ÚZEMNÍ PLÁN MĚSTA BRNA

Textová část Odůvodnění

Kapitola 19 Vyhodnocení připomínek

Svazek Pb16 *(s osobními údaji)*

Aktuální stav územního plánu se světle modře vyznačenými plochami bydlení.

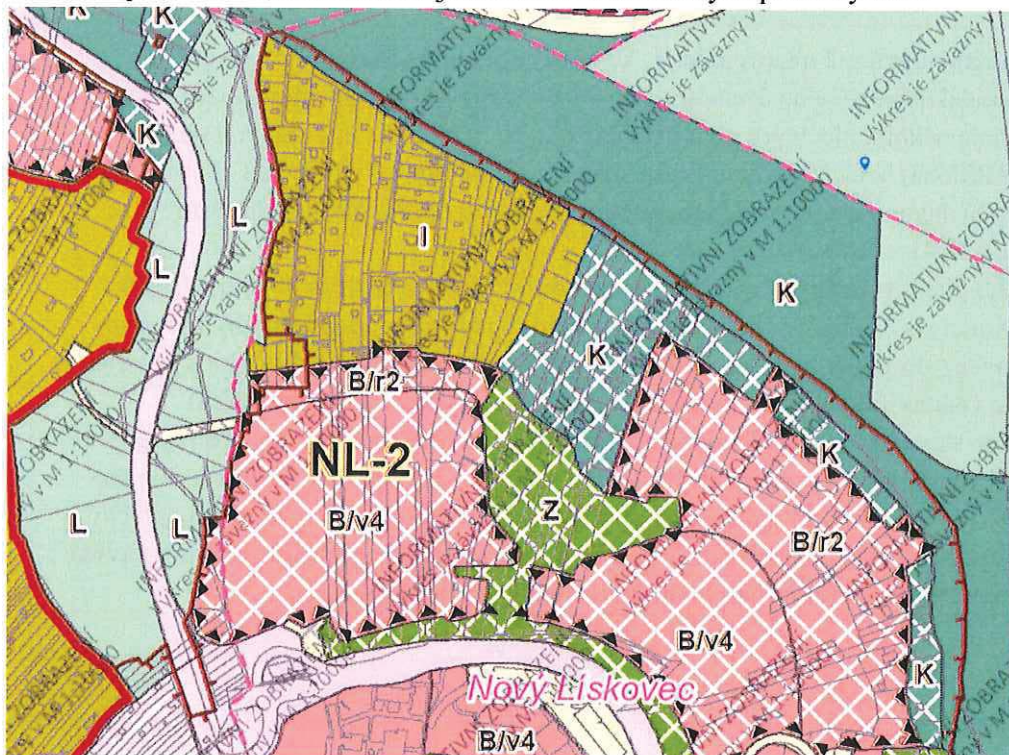
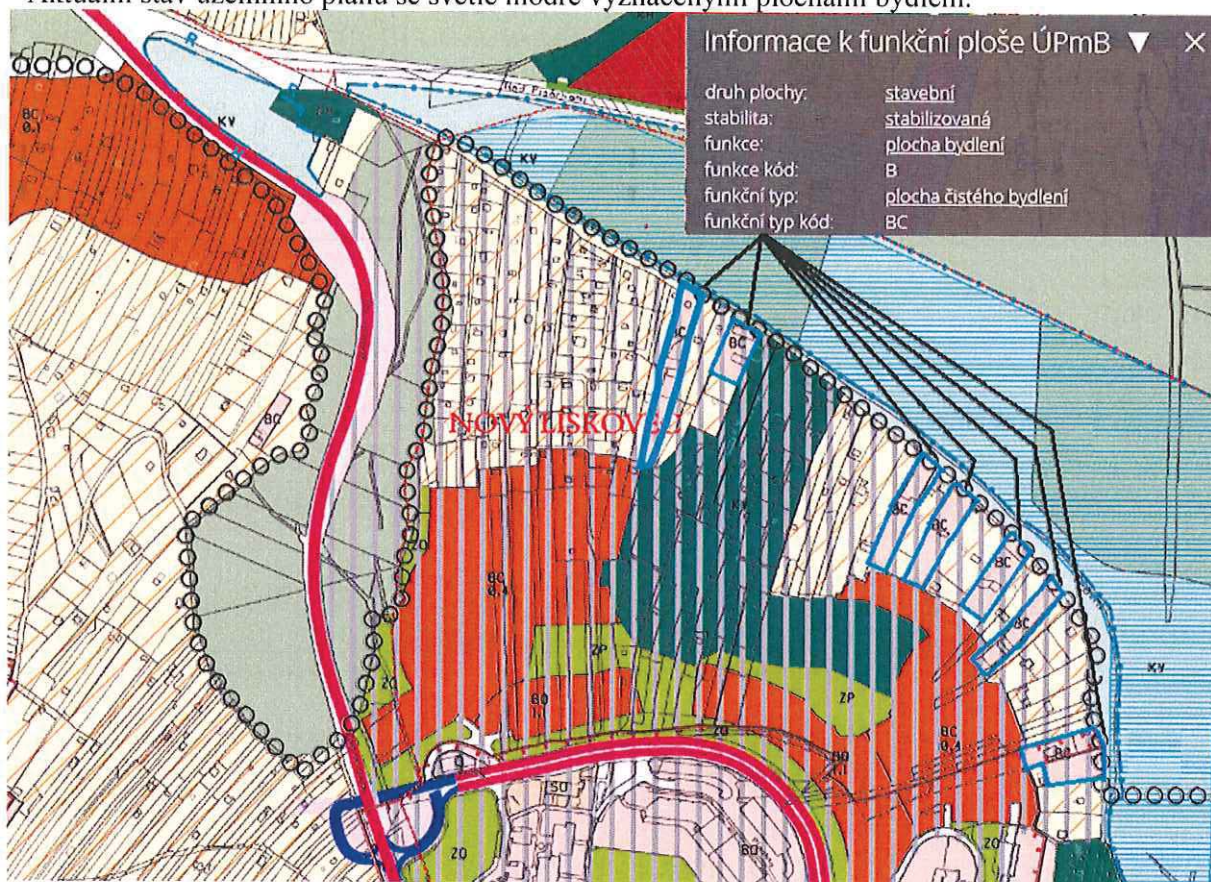
2- V návrhu i aktuálním stavu je obslužná komunikace (dále jen „ulice Travní“) vedena na ploše krajinné zeleně. Ulice Travní již dnes slouží jako obslužná komunikace pro plochy bydlení a zejména pro plochy zahrádek, ke kterému už není určena (viz závazná textová část 6.3.3.15). Regulativ plochy krajinné zeleně umožňuje zajišťovat dopravu pouze pro svoji plochu. **Navrhuji proto změnu v návrhu pro plochu krajinné zeleně ulice Travní na plochu dopravní infrastruktury.**

A k porovnání s aktuálním územním plánem návrh nového územního plánu s vyznačenou plochou zahrádek písmenem I, návrhové krajinné zeleně a návrhových ploch bydlení.

Aktuální stav územního plánu se světle modře vyznačenými plochami bydlení.

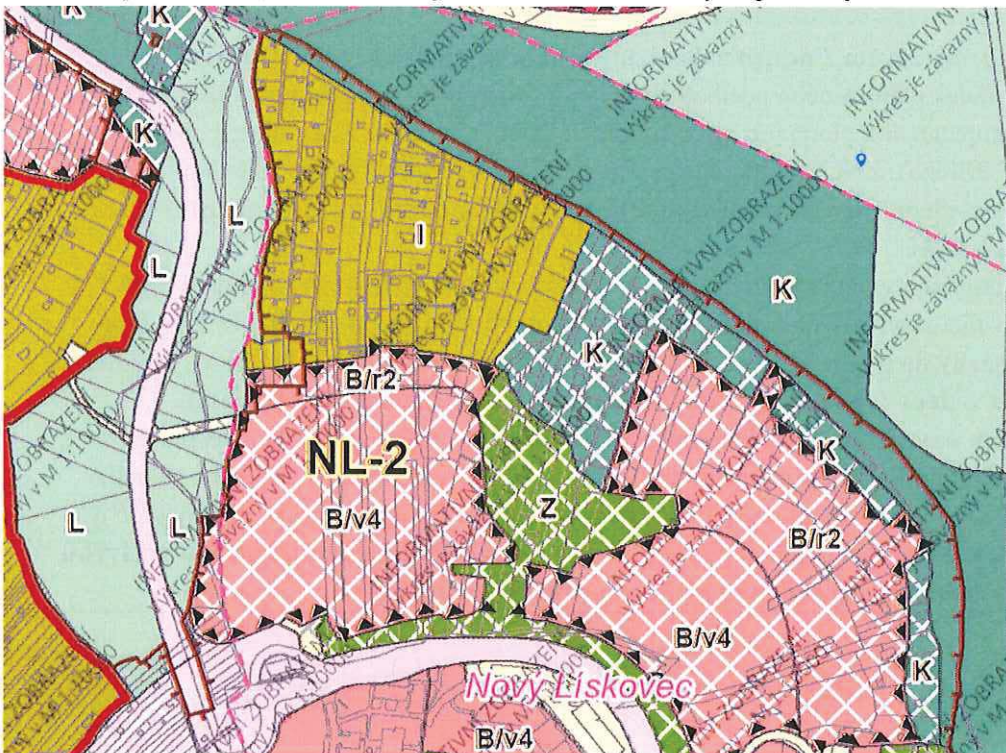
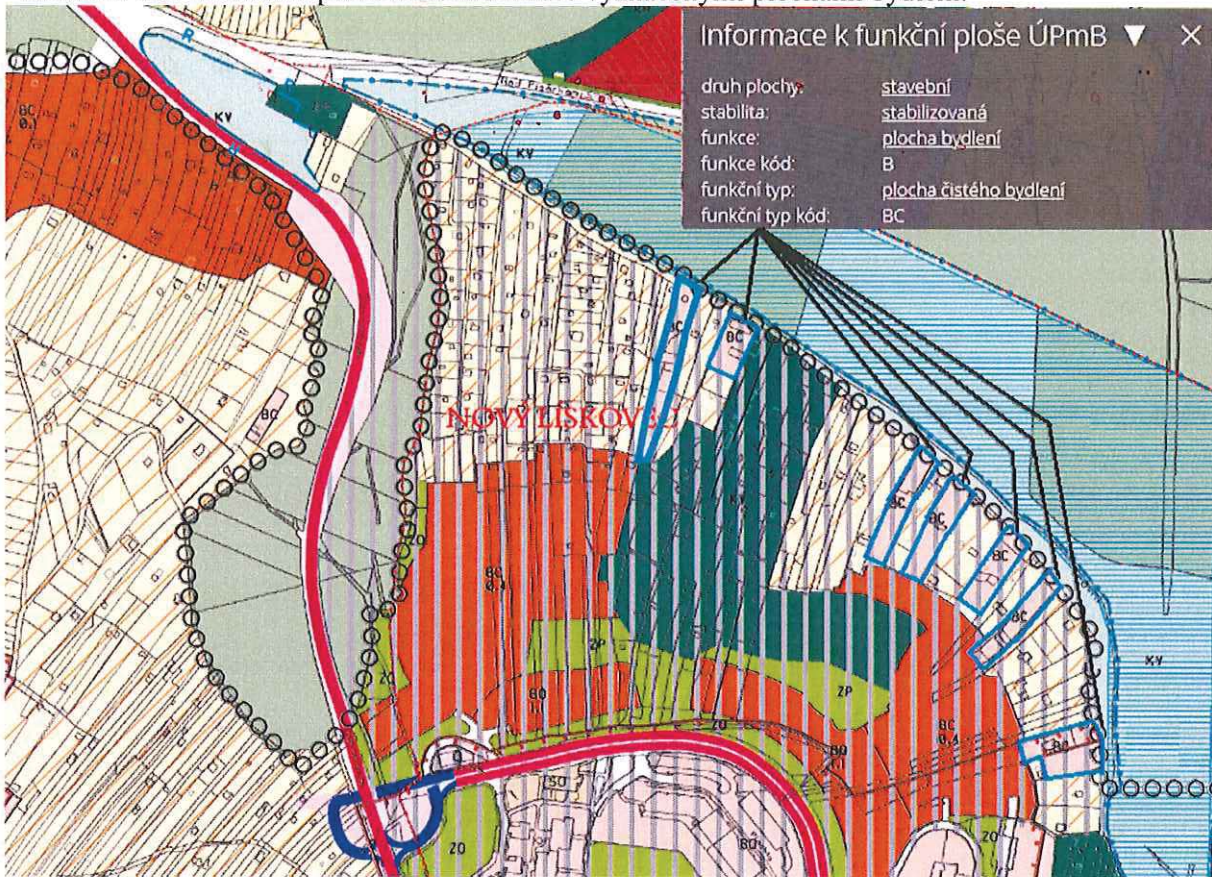
V návrhu územního plánu shledávám 2 nesrovnalosti, které nereflektují s aktuálním stavem.		
1- Využití plochy zahrádek plánovaného územního plánu již neodpovídá stávajícímu využití. Aktuálně na ploše zahrádek existuje několik ploch pro plnohodnotné bydlení a ploch se zastavěnými objekty o výměře nad 40 m ² (viz Příloha), z nichž některé jsou v majetku města Brna. Výměra nad 40 m ² , stejně jako využití plochy pro bydlení je dle textové části návrhu nového územního plánu nepřípustný (viz závazná textová část 6.3.3.14).		
Návrh nového územního plánu vnímám jako zmatečný, diskriminující a poškozující okolní vlastníky. Protože se přehlíží stávající stav v území, kde jsou tyto stavby již povoleny, požaduji, aby byly tyto plochy zahrádek zařazeny do ploch bydlení, jelikož navazují na sousední stavební plochy bydlení a některé z nich již jsou vedeny jako plochy bydlení (přímý rozpor regulativu s návrhem).

2- V návrhu i aktuálním stavu je obslužná komunikace (dále jen „ulice Travní“) vedena na ploše krajinné zeleně. Ulice Travní již dnes slouží jako obslužná komunikace pro plochy bydlení a zejména pro plochy zahrádek, ke kterému už není určena (viz závazná textová část 6.3.3.15). Regulativ plochy krajinné zeleně umožňuje zajišťovat dopravu pouze pro svoji plochu. Navrhuji proto změnu v návrhu pro plochu krajinné zeleně ulice Travní na plochu dopravní infrastruktury.		
V Brně dne 15.6.2020	Podpis: <i>Jakub Maša</i>

A k porovnání s aktuálním územním plánem návrh nového územního plánu s vyznačenou plochou zahrádek písmenem I, návrhové krajinné zeleně a návrhových ploch bydlení.

Aktuální stav územního plánu se světle modře vyznačenými plochami bydlení.

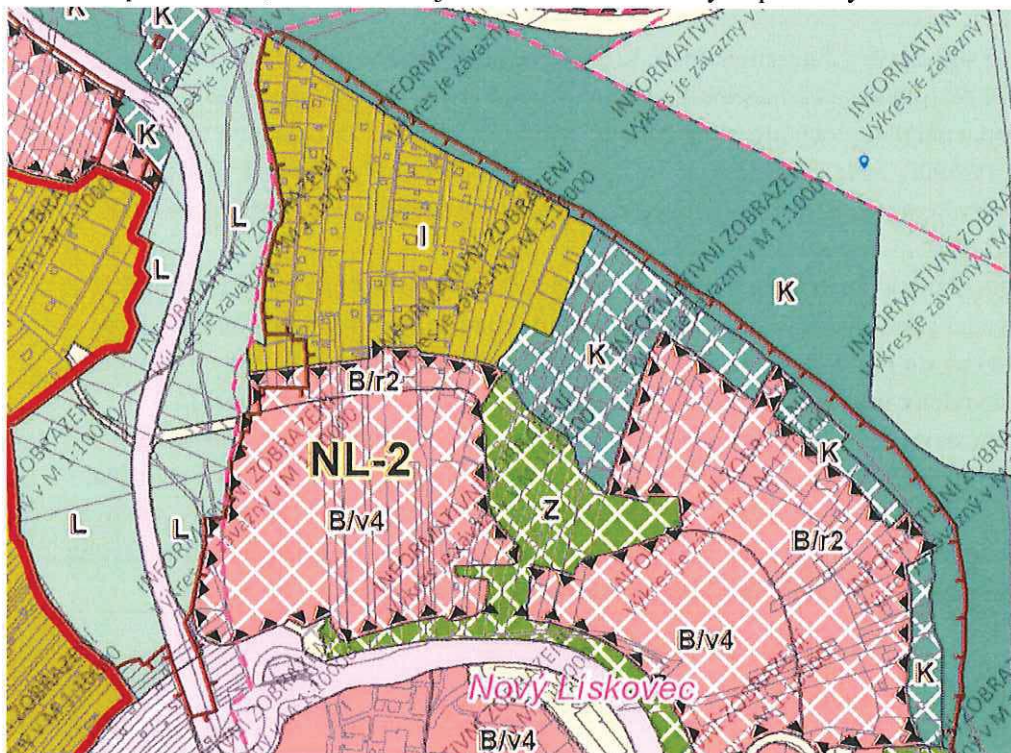
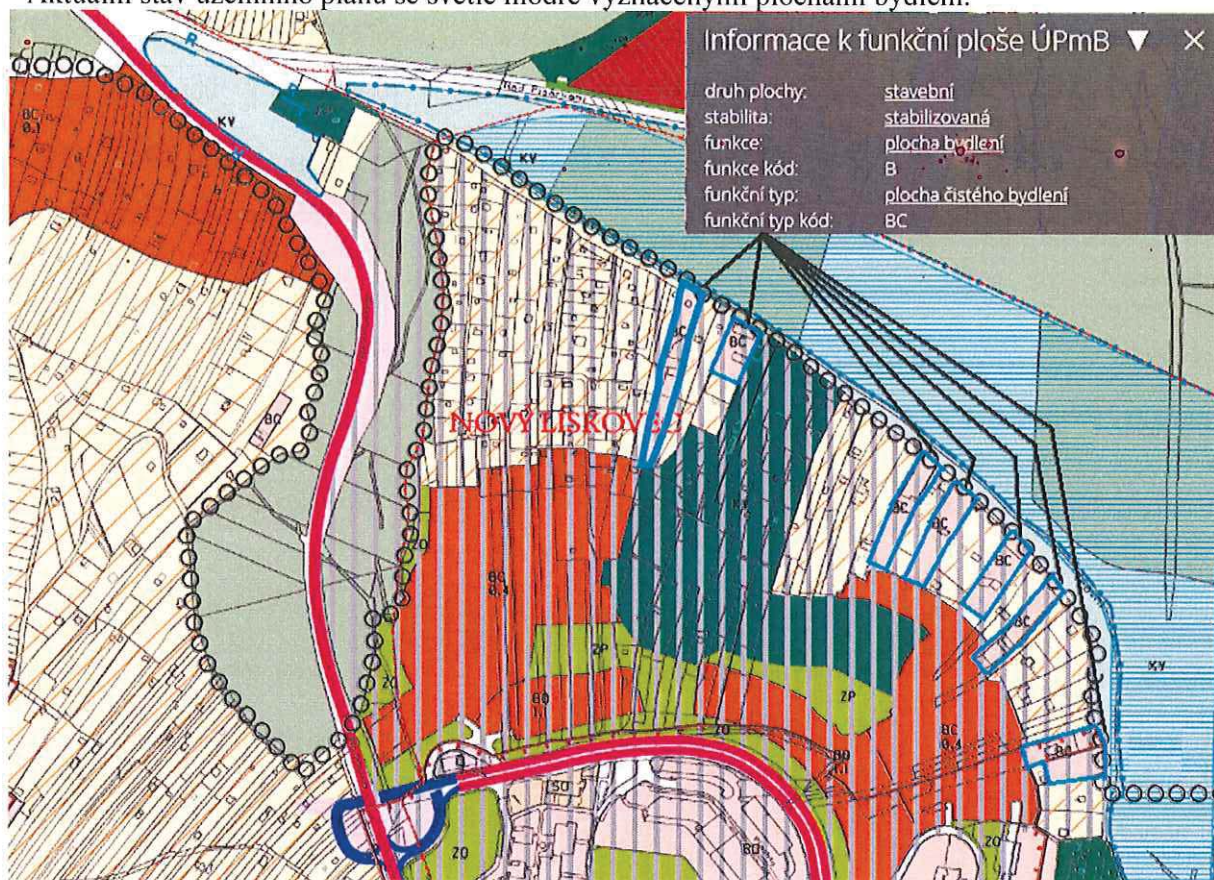
2- V návrhu i aktuálním stavu je obslužná komunikace (dále jen „ulice Travní“) vedena na ploše krajinné zeleně. Ulice Travní již dnes slouží jako obslužná komunikace pro plochy bydlení a zejména pro plochy zahrádek, ke kterému už není určena (viz závazná textová část 6.3.3.15). Regulativ plochy krajinné zeleně umožňuje zajišťovat dopravu pouze pro svoji plochu. **Navrhuji proto změnu v návrhu pro plochu krajinné zeleně ulice Travní na plochu dopravní infrastruktury.**

A k porovnání s aktuálním územním plánem návrh nového územního plánu s vyznačenou plochou zahrádek písmenem I, návrhové krajinné zeleně a návrhových ploch bydlení.

Aktuální stav územního plánu se světle modře vyznačenými plochami bydlení.

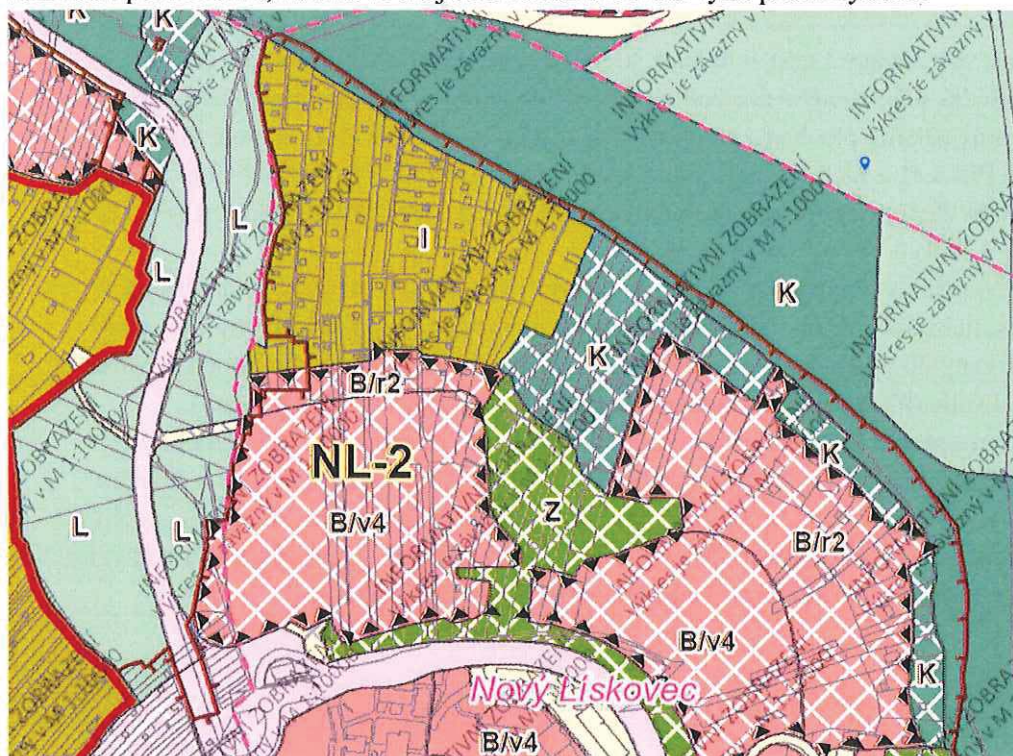
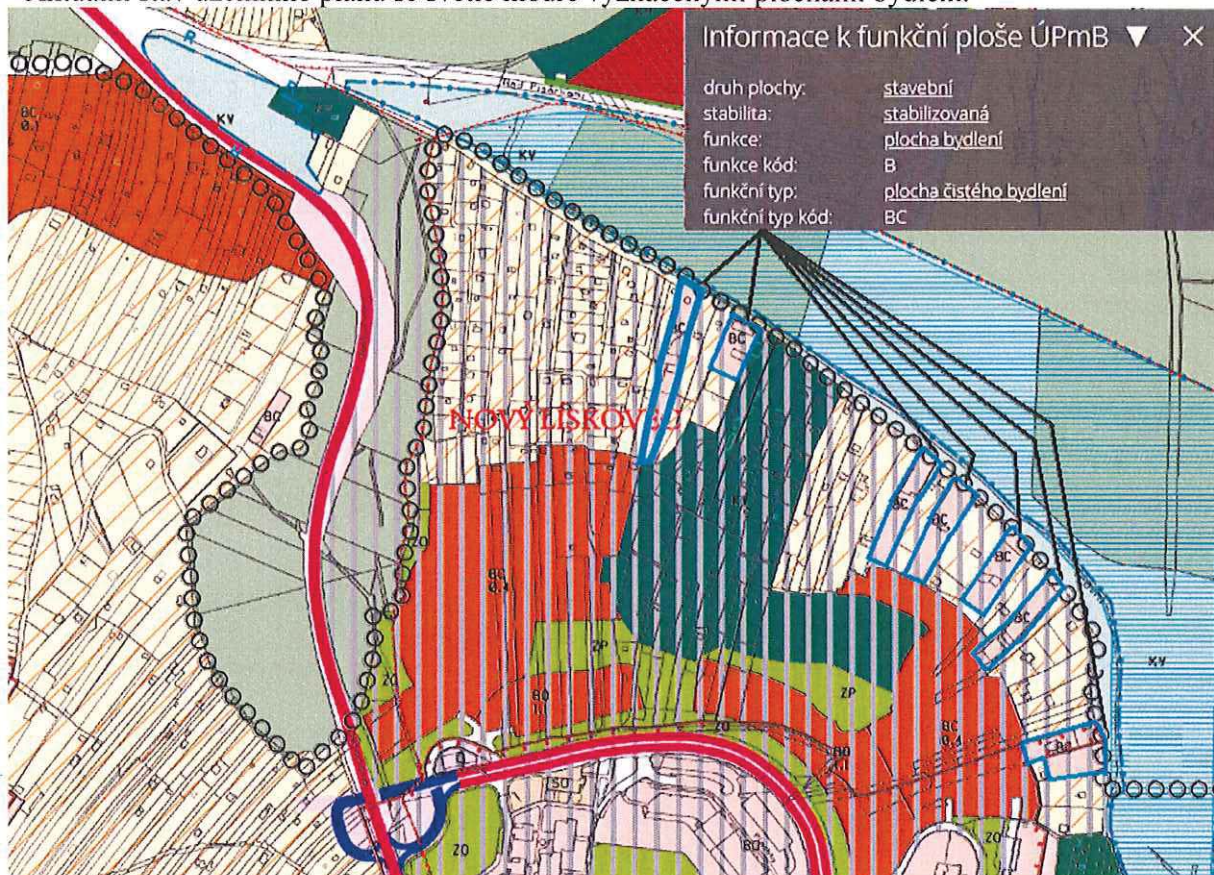
A k porovnání s aktuálním územním plánem návrh nového územního plánu s vyznačenou plochou zahrádek písmenem I, návrhové krajinné zeleně a návrhových ploch bydlení.

Aktuální stav územního plánu se světle modře vyznačenými plochami bydlení.

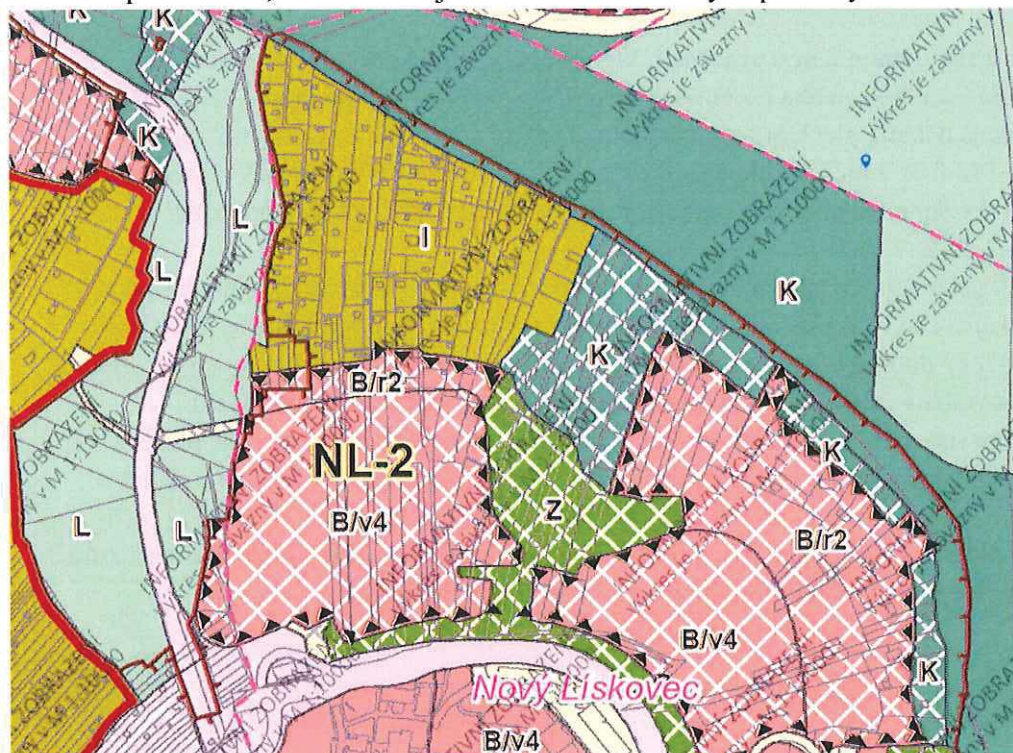
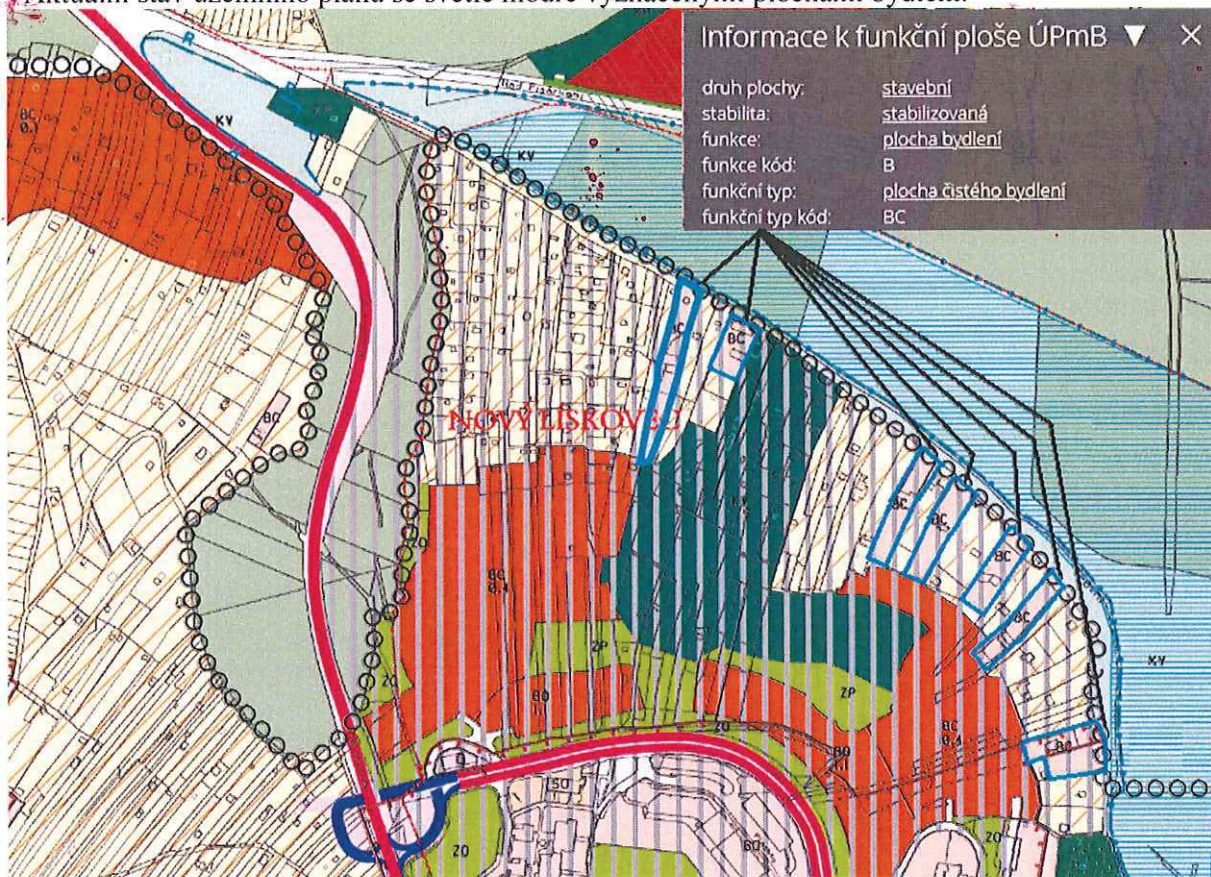
2- V návrhu i aktuálním stavu je obslužná komunikace (dále jen „ulice Travní“) vedena na ploše krajinné zeleně. Ulice Travní již dnes slouží jako obslužná komunikace pro plochy bydlení a zejména pro plochy zahrádek, ke kterému už není určena (viz závazná textová část 6.3.3.15). Regulativ plochy krajinné zeleně umožňuje zajišťovat dopravu pouze pro svoji plochu. **Navrhují proto změnu v návrhu pro plochu krajinné zeleně ulice Travní na plochu dopravní infrastruktury.**

A k porovnání s aktuálním územním plánem návrh nového územního plánu s vyznačenou plochou zahrádek písmenem I, návrhové krajinné zeleně a návrhových ploch bydlení.
